RESUELVE RECLAMACIÓN POR ARTÍCULO 12 Y 118 BIS DE LA LGUC, REFERENTE A RESOLUCIÓN DOM N° 1100/2025, PREDIO ROL 3104-08, PRESENTADA POR VALERIA MASOT Y RAFAEL DIAZ, EN REPRESENTACIÓN DE INMOBILIARIA SOL DE REÑACA Y COMPAÑIA LTDA, COMUNA DE VIÑA DEL MAR.

RESOLUCIÓN EXENTA N°

356

06 MAYO 2026

Imagen 1 : Guía para la precisión del área verde.

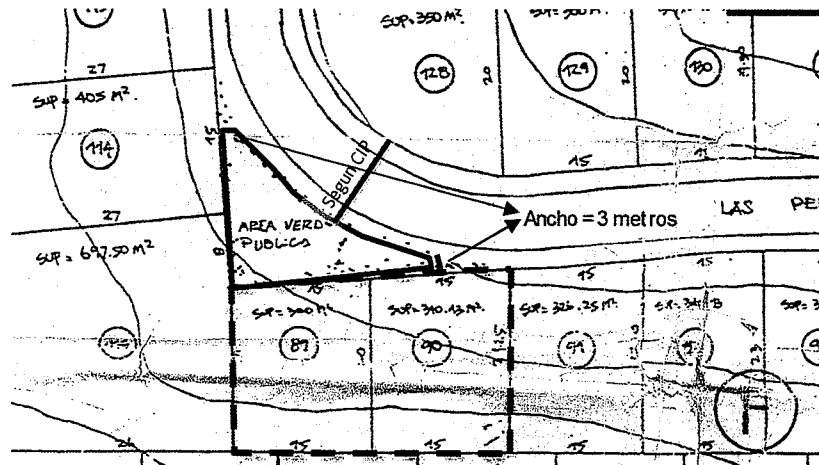
4.2.4 En lo que refiere al fondo del aspecto reclamado, denominado observación N°6 de la Resolución de Rechazo N°1100, relativa a que *“El solicitante no dio respuesta a la observación formulada, al no adjuntar antecedentes que acrediten la autorización para acceder al predio a través de un área verde pública, conforme al plano de loteo aprobado, situación informada en el numeral 7 del Certificado de Informaciones Previas N°1205/2024 y 1609/2025. Considerando que el acceso vehicular proyectado para cumplir con la cuota mínima exigida de estacionamientos se efectúa a través de un área verde, dicha situación incide en el incumplimiento de lo dispuesto en el artículo 29 del Plan Regulador Comunal, debiendo acreditarse las autorizaciones correspondientes emitidas por los organismos competentes, lo que no fue presentado.”*, corresponde señalar que la cuestión planteada dice relación, por una parte, con la normativa que exige que los predios cuenten con acceso a una vía destinada a circulación vehicular y, por otra, con la improcedencia de materializar dicho acceso a través de un bien afecto a área verde pública sin la autorización y procedimientos correspondientes.

En mérito de lo expuesto, y a raíz de los antecedentes ingresados por el reclamante, corresponde concluir que la Observación N°6 se encuentra correctamente formulada por la Dirección de Obras Municipales, toda vez que el anteproyecto no acredita que el acceso vehicular propuesto se encuentre conectado directamente a la vía de uso público destinada a circulación vehicular, exigencia que resulta determinante para verificar el cumplimiento de las condiciones urbanísticas y, en particular, de la normativa comunal aplicable en materia de estacionamientos.

Sin perjuicio de lo anterior y conforme a la imagen 1 antes señalada, la observación sería susceptible de subsanación mediante la reformulación del emplazamiento del acceso vehicular, de manera que este se emplace íntegramente dentro del frente predial que enfrenta la vía pública existente, cumpliendo con el acceso exigido por el artículo 2.3.6 de la OGUC, sin utilizar suelo afecto a área verde pública, o bien mediante la acreditación formal de un procedimiento de redestinación o desafectación debidamente aprobado por el órgano competente, según corresponda.
